安和综合能源站项目设计方案（批复稿）

建设单位：贺州市城投能源发展有限公司

设计单位：正弘设计有限公司

关于《安和综合能源站项目设计方案》的意见

建设单位 C.C	贺州市城投能源发展有限公司
项目名称 PROJECT	安和综合能源站项目
图名 TITLE	总平面图
工程编号 PROJ.No.	
阶段 STATUS	方案图
版次 REV.	
图别 DS	建筑
日期 DATE	2025-05
图号 DWG.No.

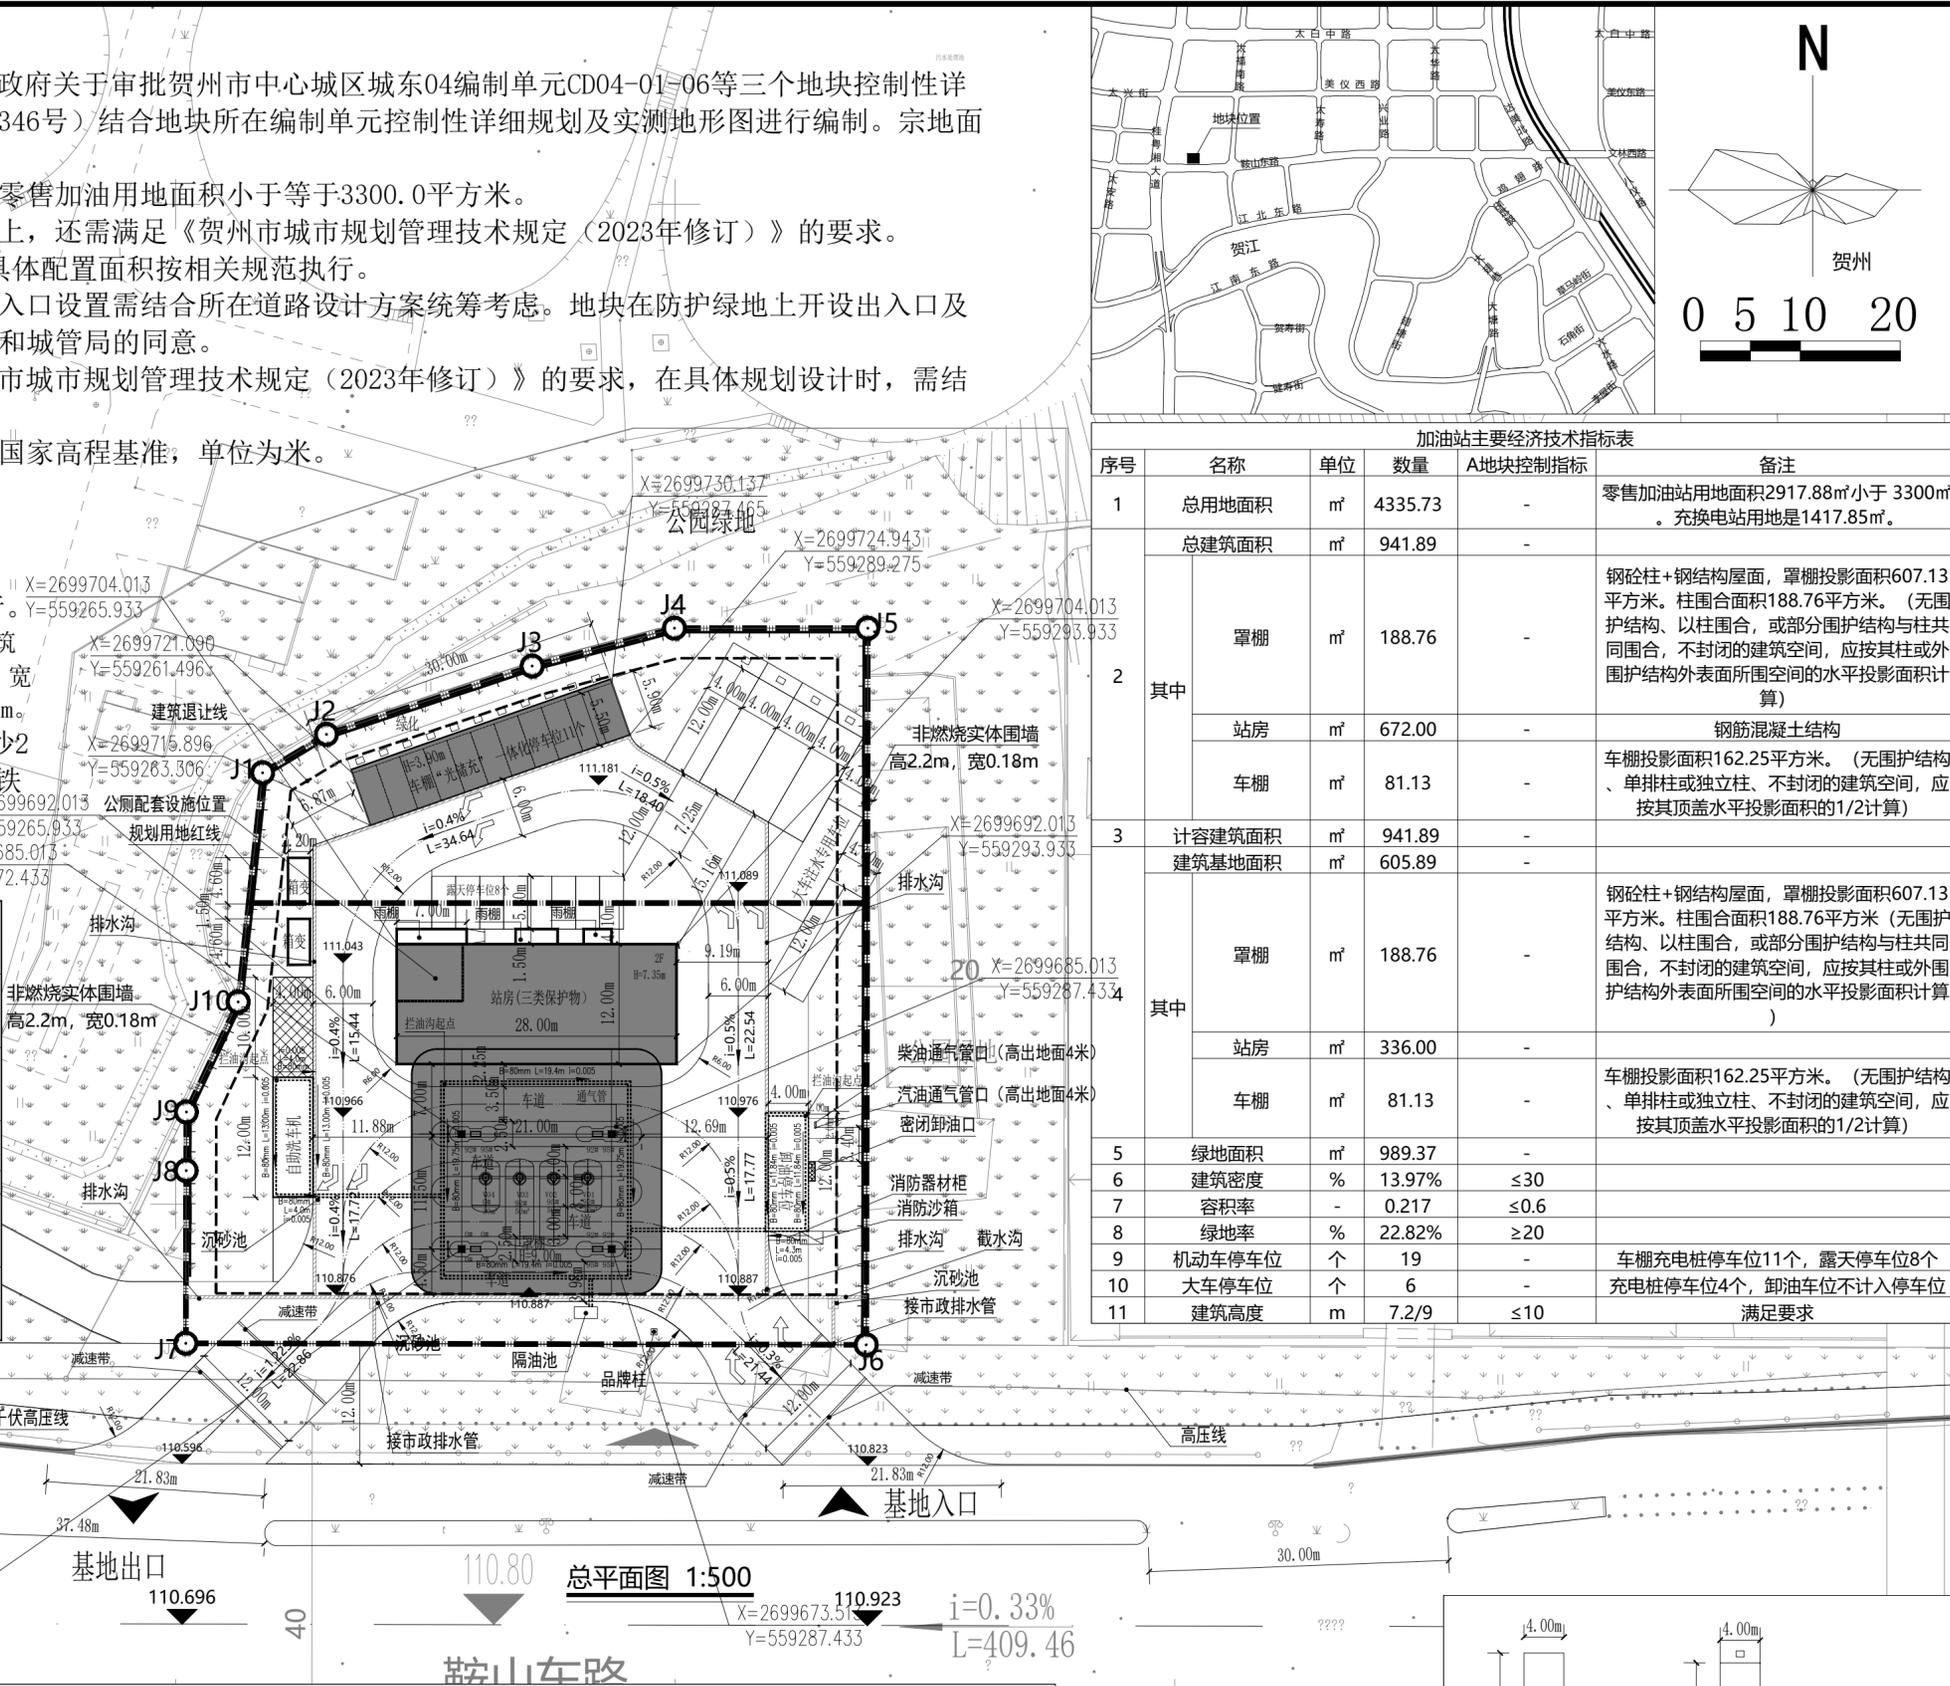
2、完善图纸深度，补充标注车道转弯半径等内容。

3、图纸中生态停车位和图例不符，且未见设置乔木种植处。

答:已完善图纸深度,已补充标注车道转弯半径等内容,详见总平面图。

答:按意见修改,图纸中生态停车位和图例已一致。

爆炸危险区域划分图

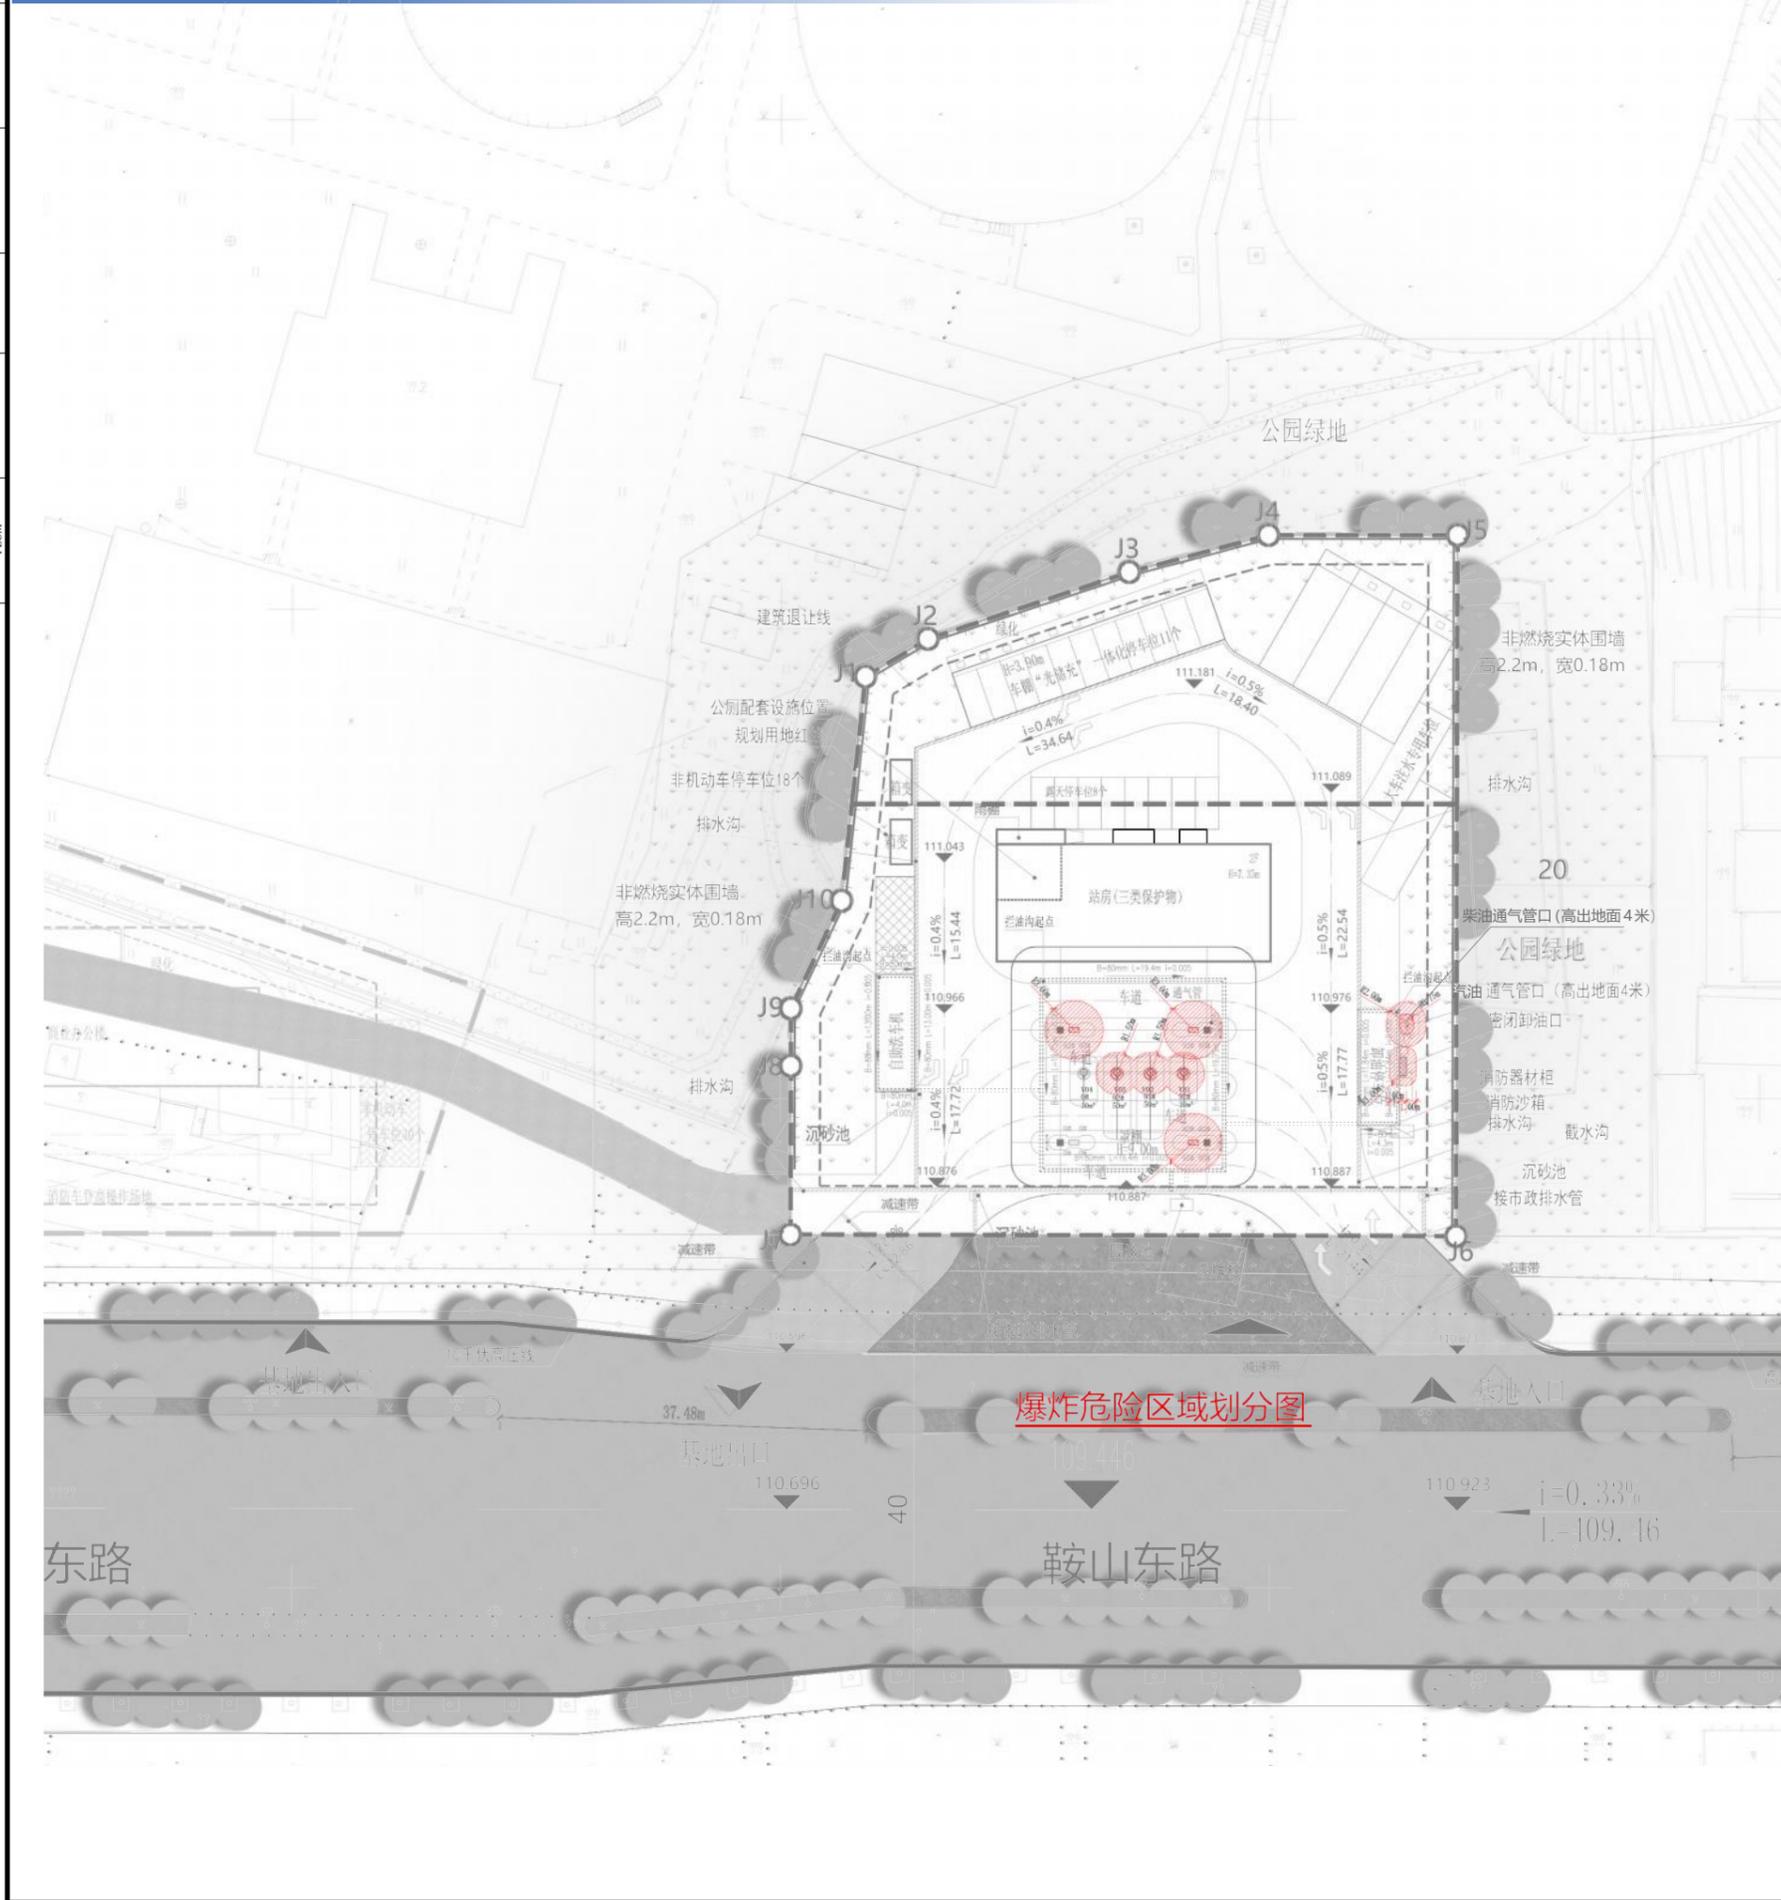
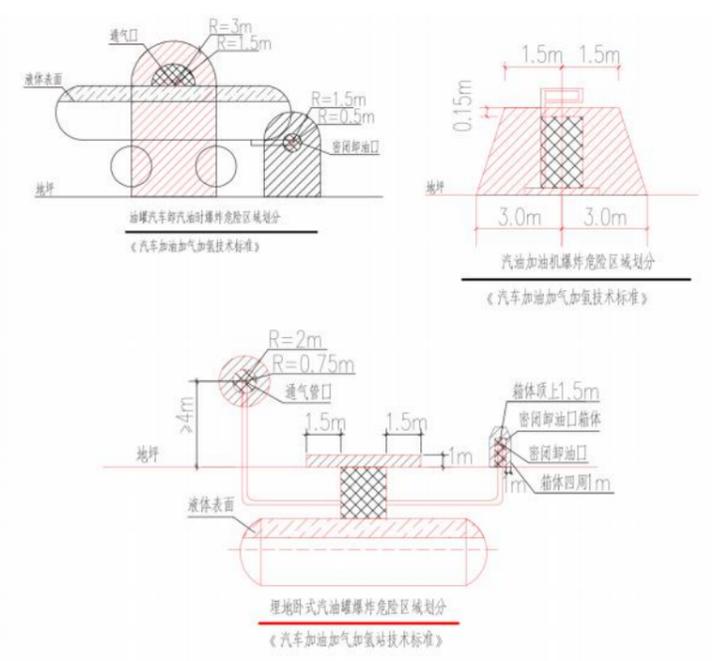
5. 设计方案文本第49页总平面图关于加油机与站房的安全间距标注有误、未标注油罐与站房的安全间距，无法确认其是否满足《汽车加油加气加氢站技术标准》(GB50156-2021) 规定的防火间距要求。

答：相关的总平分析图部分增加了站内站外防火间距分析图及爆炸危险区域划分图。相关距离详见图纸。经核算防火间距满足规范要求

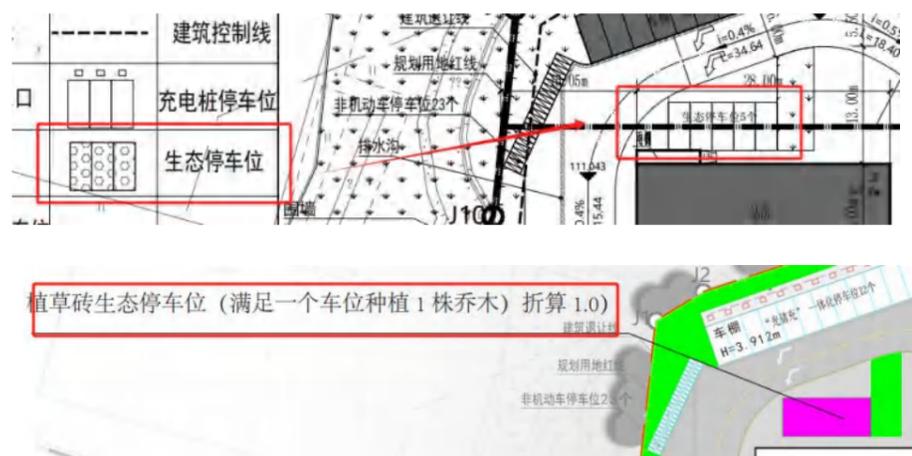
2、注意复核各专业的规范以及标准的废止和更新情况，应使用最新版本。例如：《广西65%公共建筑节能设计标准》DBJ/45-096-2019已于自2023年2月1日起废止，现执行DBJ/T45-096-2022《公共建筑节能设计标准》；《建筑照明设计标准》GB/T 50034-2024已于2024年8月1日实施，原国标GB 50034-2013变成推荐国标GB/T 50034-2024。

效比 ≥ 3.0 ，并应满足《广西壮族自治区公共建筑节能65%设计标准》DBJ/T45-096-2019及《建筑节能与可再生能源利用通用规范》GB55015-2021的要求。

答:已修改相关规范至最新规范及删除无关的规范,详见设计说明

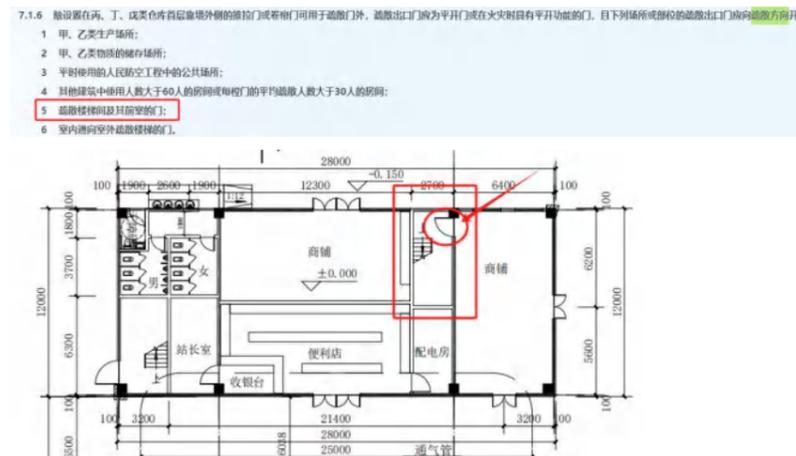
3、依据《建筑防火通用规范》第7.1.6条的规定，疏散楼梯间的门

应向疏散方向开启。且疏散门朝向商铺开启，疏散路线不满足疏散原则（从不安全区域至较安全区域），火灾的发生时间和过程无法预知，如果一层商铺发生火灾，二层的人员疏散是要通过着火区域进行疏散，这是不合逻辑的做法，也是不允许的，建议调整下图所示一层楼梯疏散门位置，改为直接对室外开启。

答:按意见修改,一层楼梯疏散门已改为直接对室外开启。

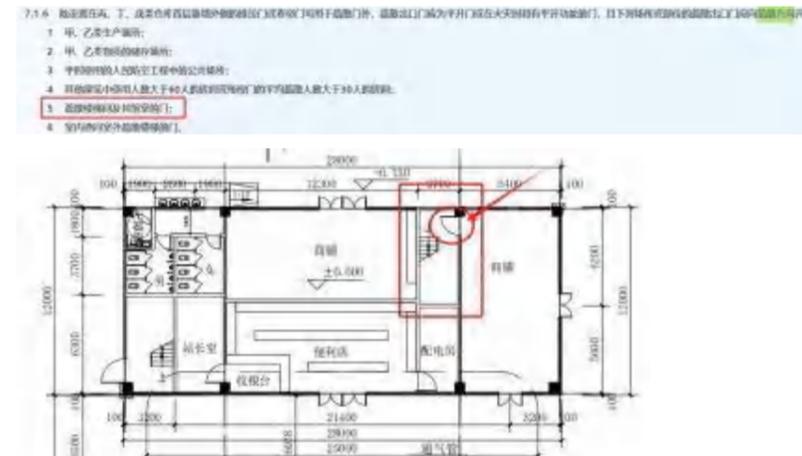
1、依据《无障碍设计规范》GB50763-2012 第 8.11.1 条规定,站房建筑补设无障碍出入口。

答:按意见修改,站房建筑已增设无障碍出入口。
